COMUNE DI CASTELFONDO PROVINCIA DI TRENTO

PIANO REGOLATORE GENERALE VARIANTE ORDINARIA 2018

COSTRUZIONI ACCESSORIE APERTE

ALLEGATO B.1

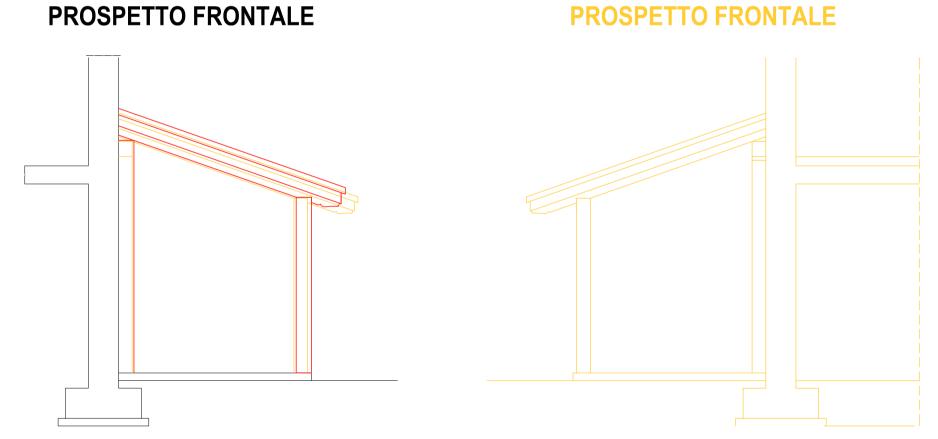
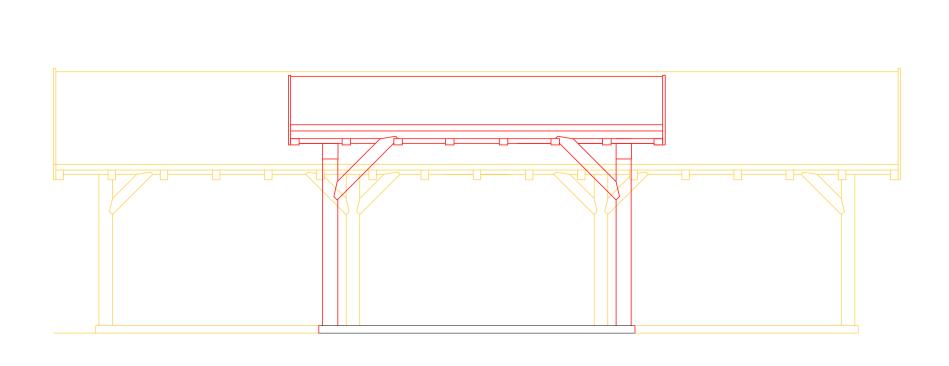
PIANTA PIANO TERRA il lato maggiore della tettoia non può essere maggiore di 5 m superficie coperta massima tettoia: 30 **PIANTA TETTO** il lato maggiore non può essere maggiore di 5 m
